改善箇所説明図

パワーステアリングシステム(不具合発生部位)

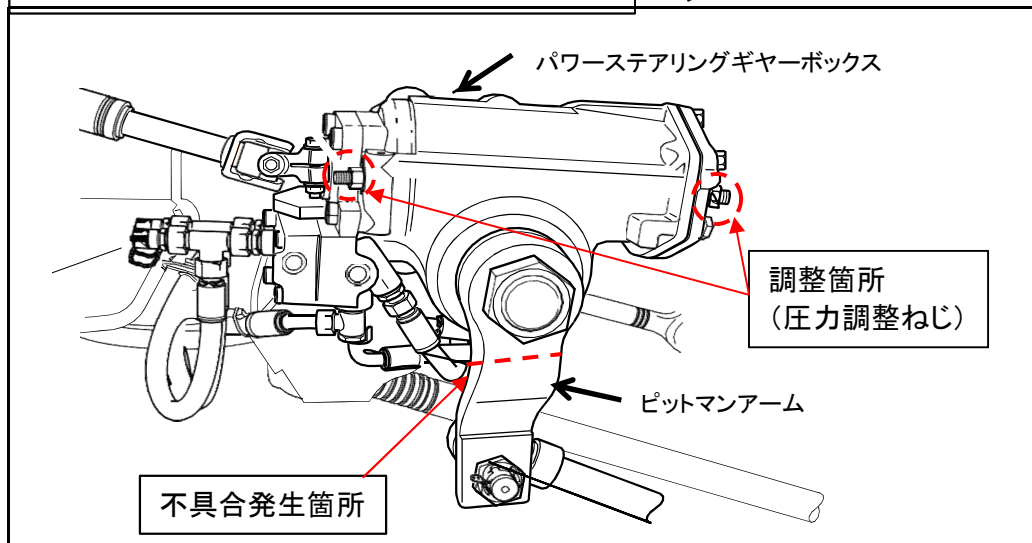
かじ取り装置において、ピットマンアームの製造が不適切なため、アームの曲げ部に亀裂が生じているものがある。また、ステアリングシステムのパワーアシスト圧力調整を行っていないため、そのままの状態を使用を続けると、亀裂が進展して折損し、最悪の場合、操舵できなくなるおそれがある。

全車両、ピットマンアームを対策品に交換し、パワーアシストの圧力調整を正しく調整する。

識別： ピットマンアーム交換後は、黄色ペイントをアーム部に塗布し、圧力調整後は、黄色ペイントを調整ねじに塗布する。
